# Sitzung des Bauausschusses der Gemeinde Flintbek am 02.08.2023

- Bebauungsplan Nr. 50

# **I. Abwägung**

# Planzeichnung - Stand: 13.04.2023

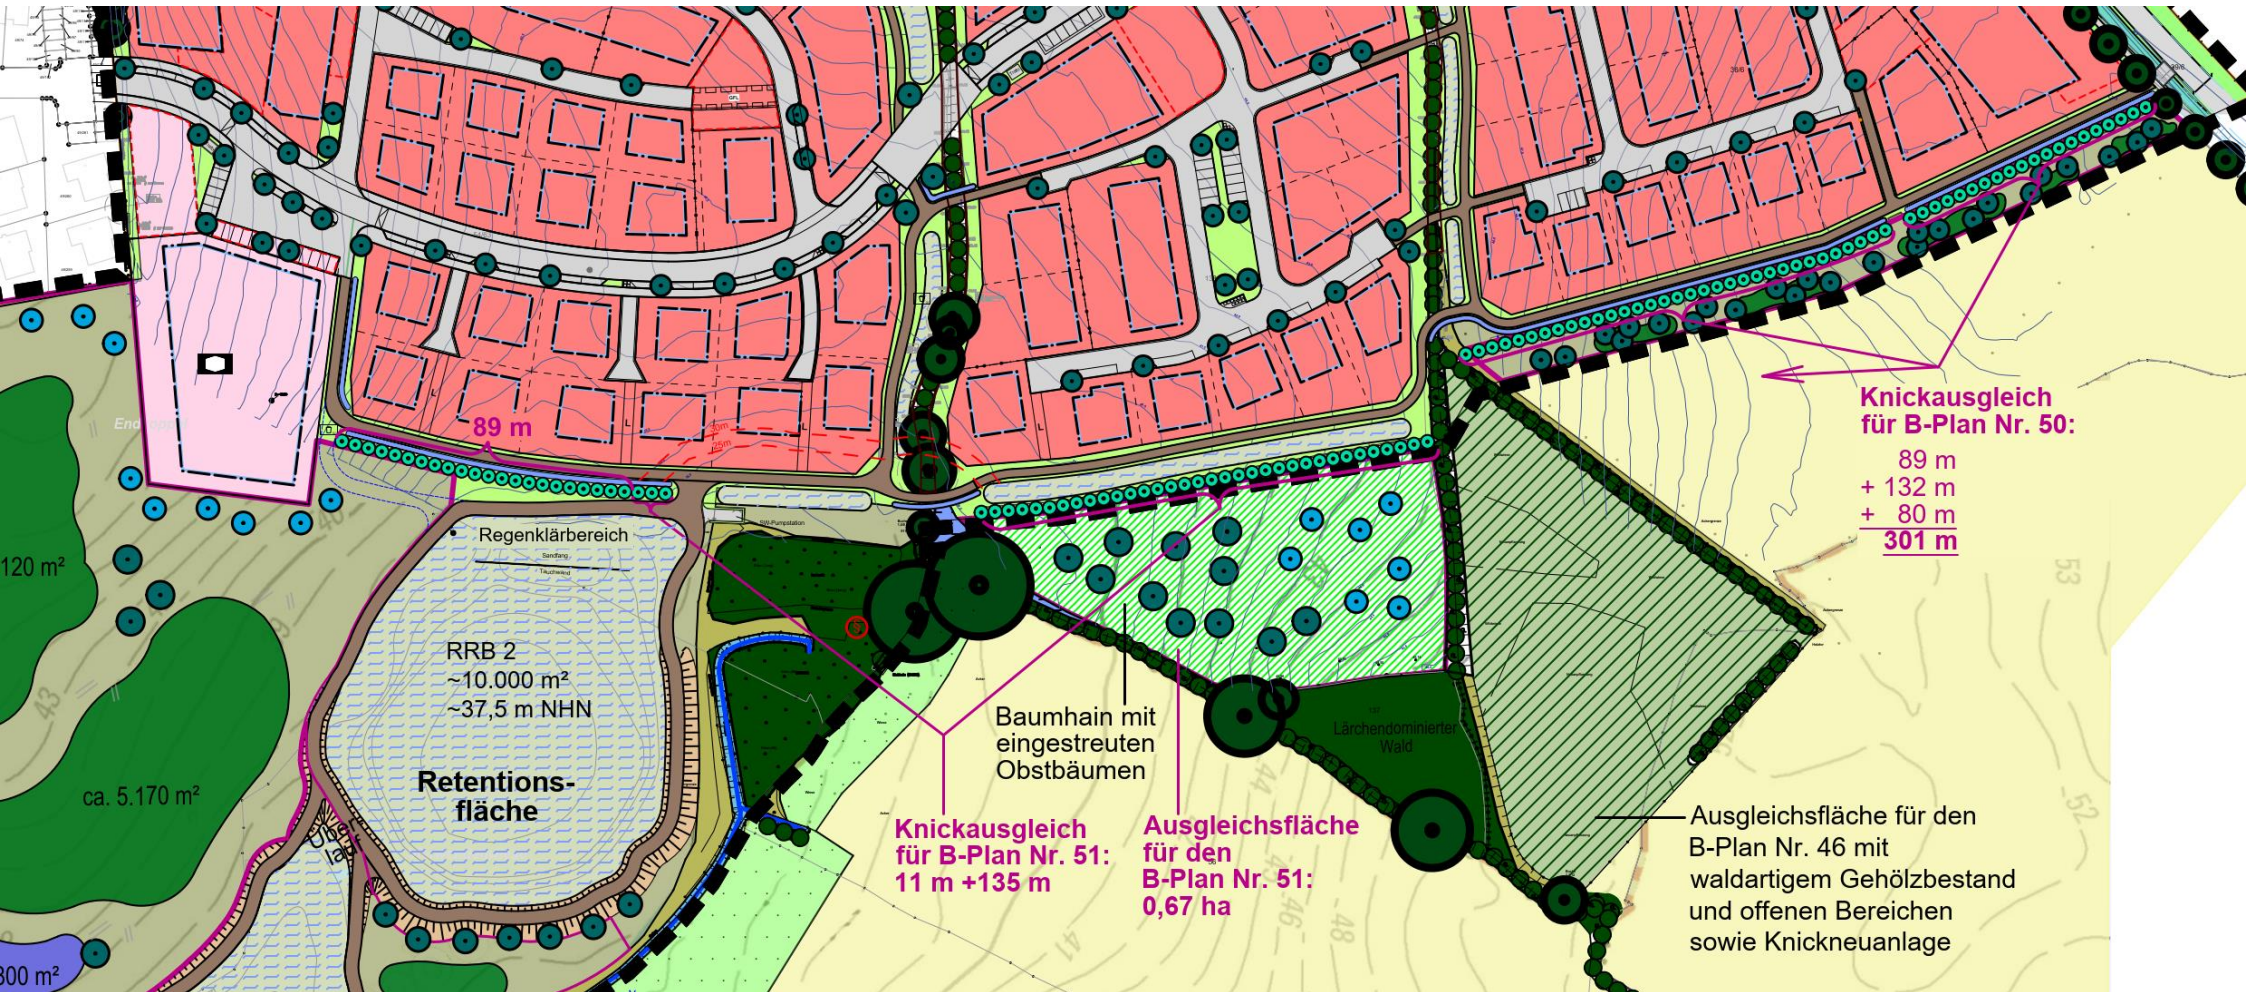
- Es wird gefordert, dass die Knickschutzstreifen "durch eine massive Einzäunung vor Fremdnutzung" gesichert werden.

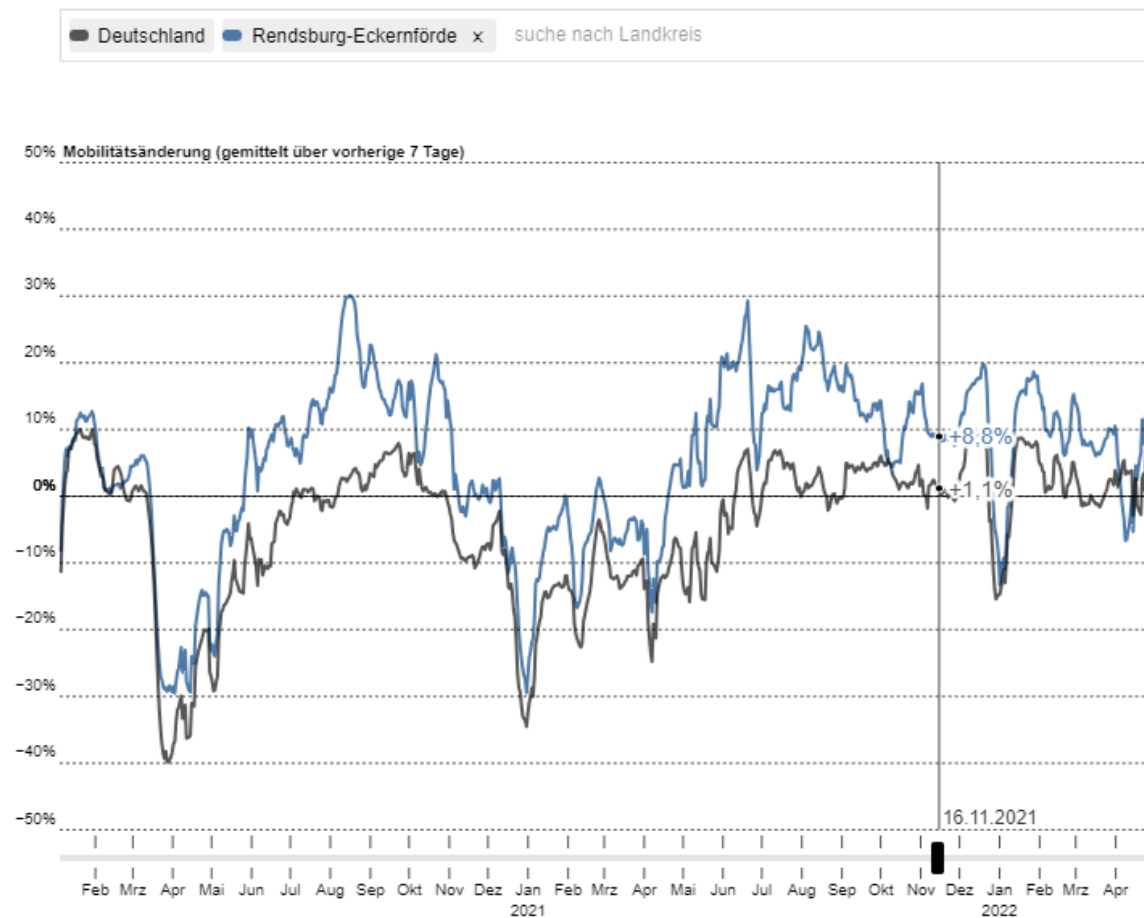
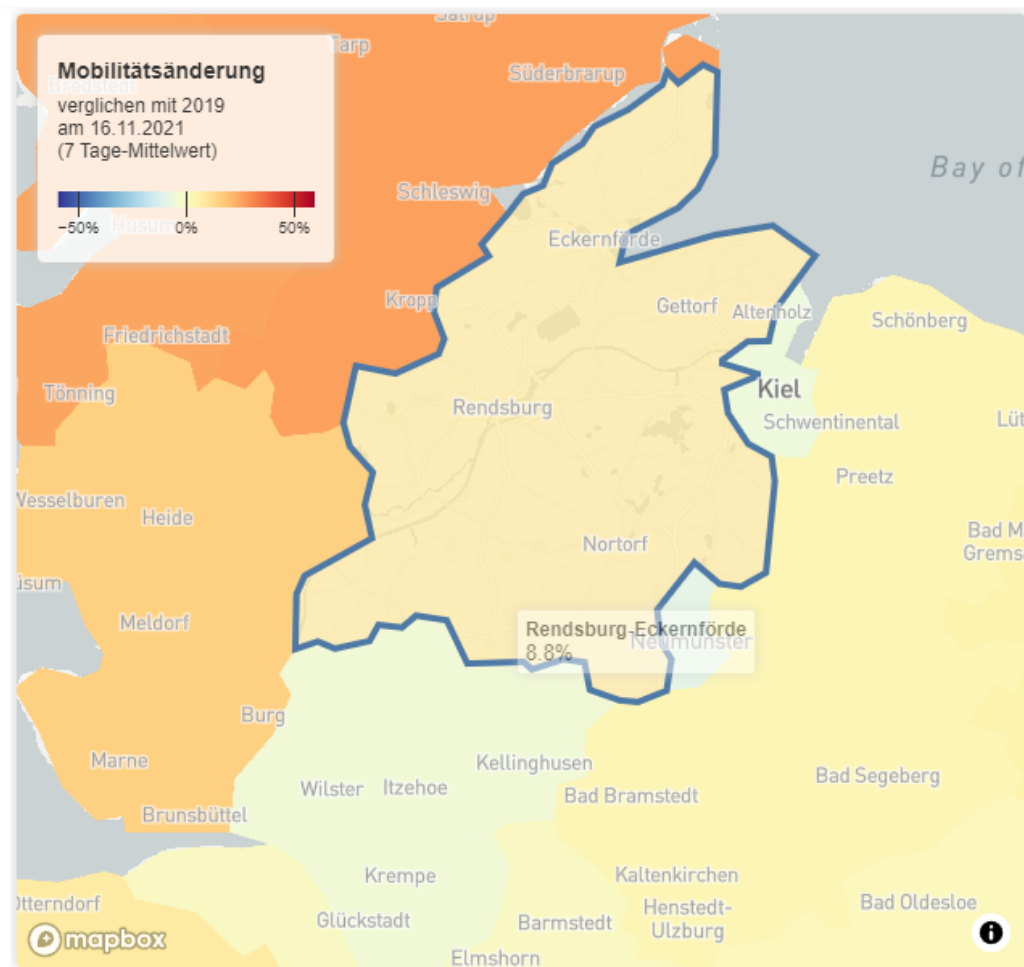
- Es wird kritisiert, dass das **Verkehrsgutachten** auf einer **Verkehrszählung** beruht, die am **16.11.2021** durchgeführt wurde.

Es wird behauptet, dass im **November/2021** aufgrund von **Corona-Maßnahmen** (wie Homeoffice und Kontaktbeschränkungen) nur **ein unterdurchschnittliches Verkehrsaufkommen** festzustellen war, so dass **keine belastbaren Schlussfolgerungen** für das **zu erwartende Verkehrsaufkommen** gezogen werden können.

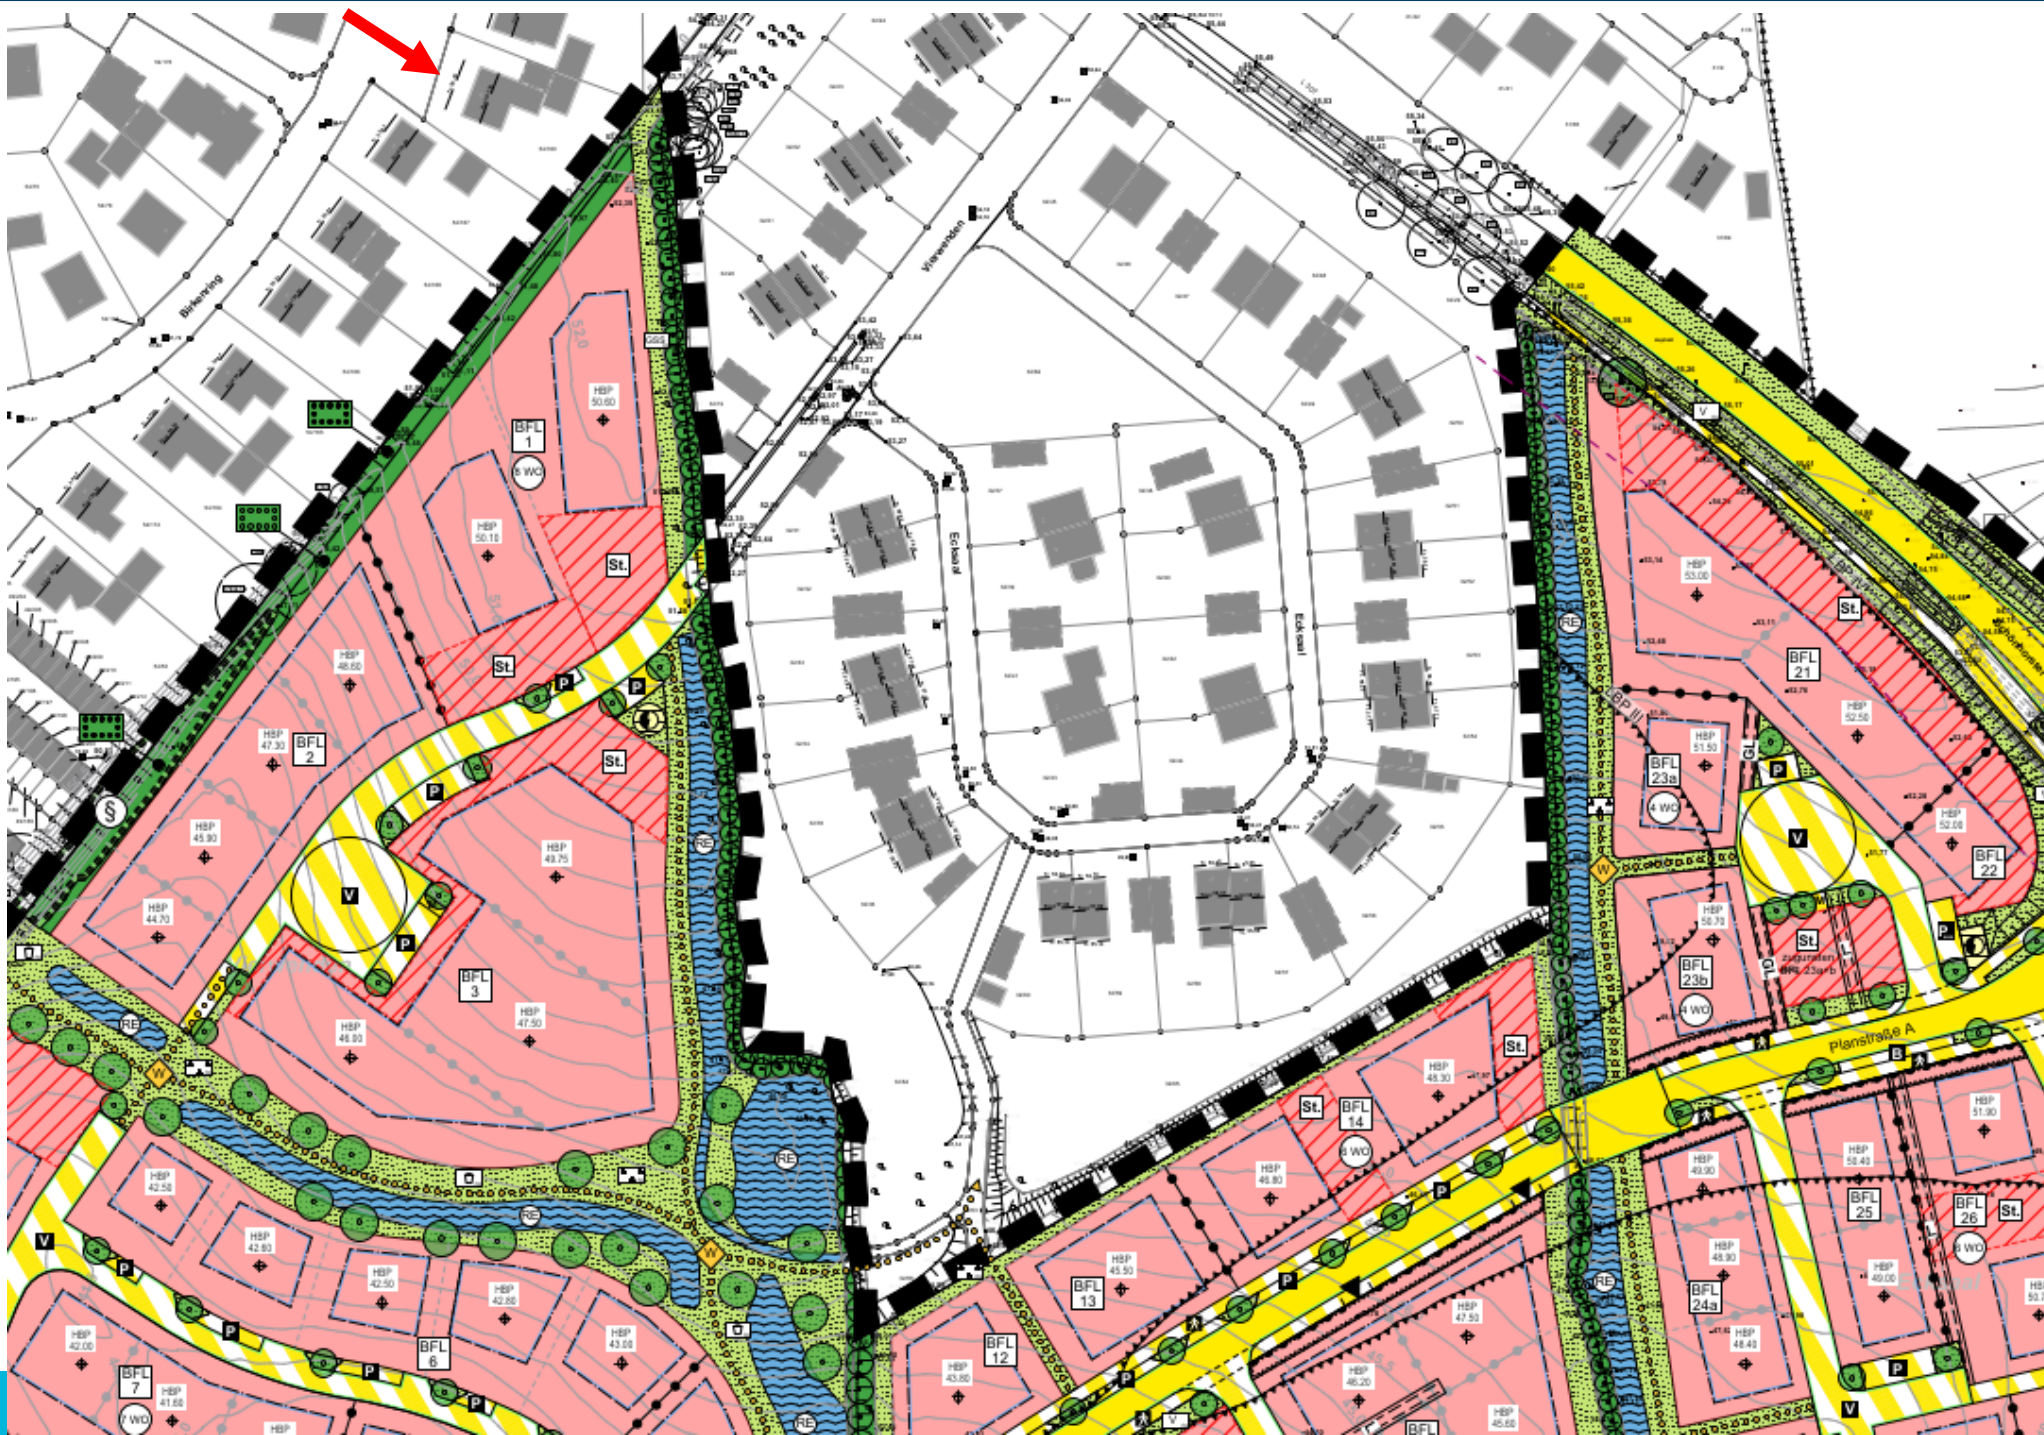
- Es wird kritisiert, dass die geplanten Reihenhäuser viel höher sein werden als die Bestandsgebäude in der Straße 'Birkenring'.

Geplante Reihenhäuser: max. 9,50 m

Bestandsgebäude: ca. 7,50 m laut Vermessung

ca. 6,50 m laut Aussage der Anwohner

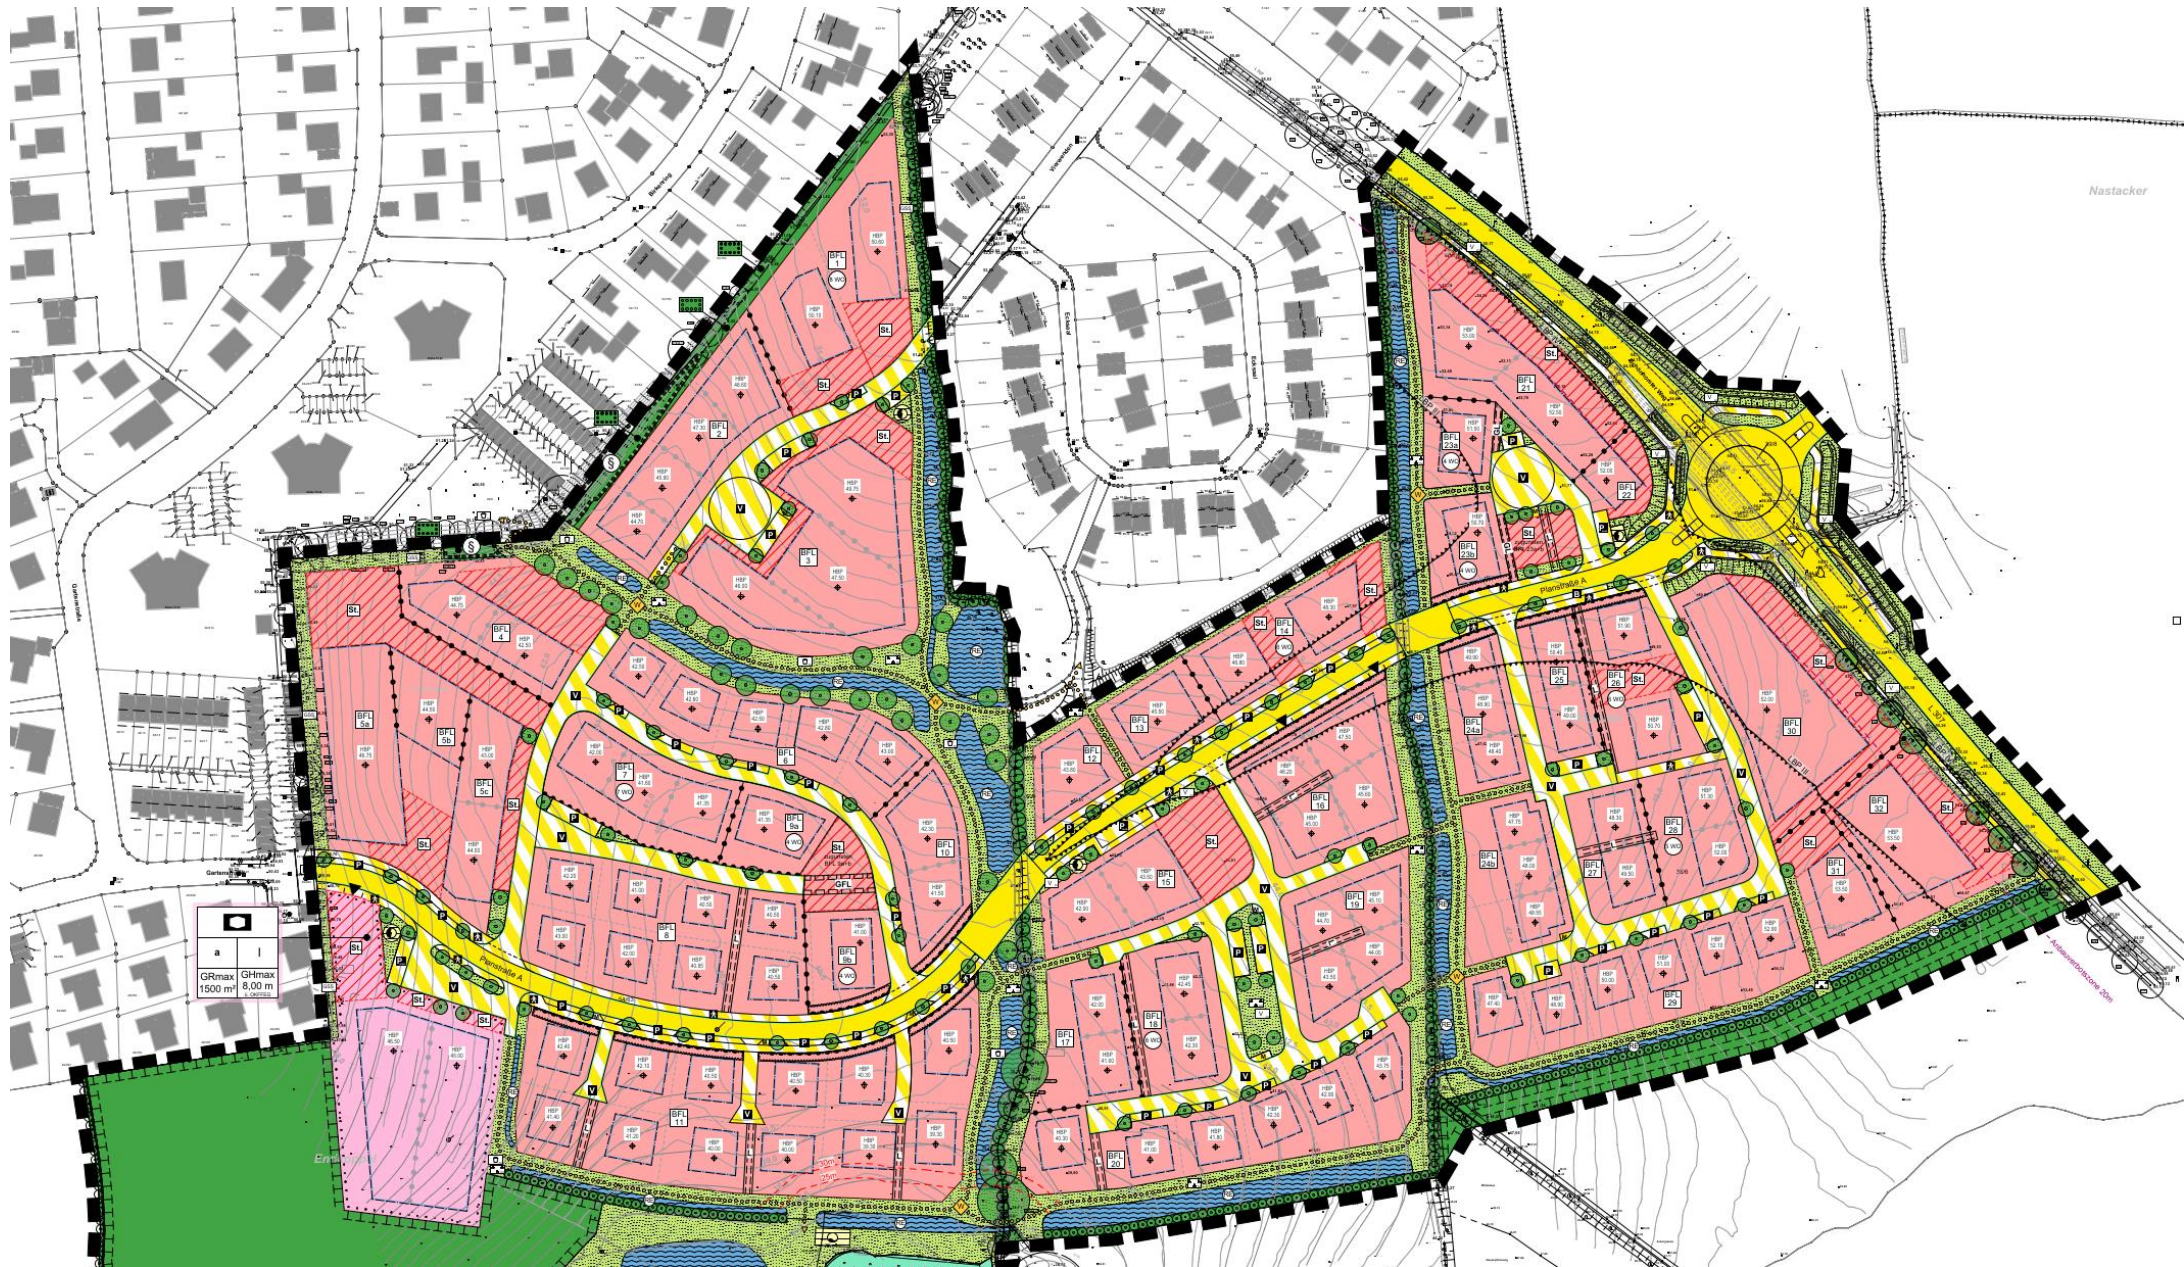
- Es wird der Wunsch geäußert, dass die Straße 'Vierwenden' erst dann als Erschließungsstraße genutzt wird, wenn alle Häuser in den Bauflächen 'BFL 1', 'BFL 2' und 'BFL 3' errichtet wurden.
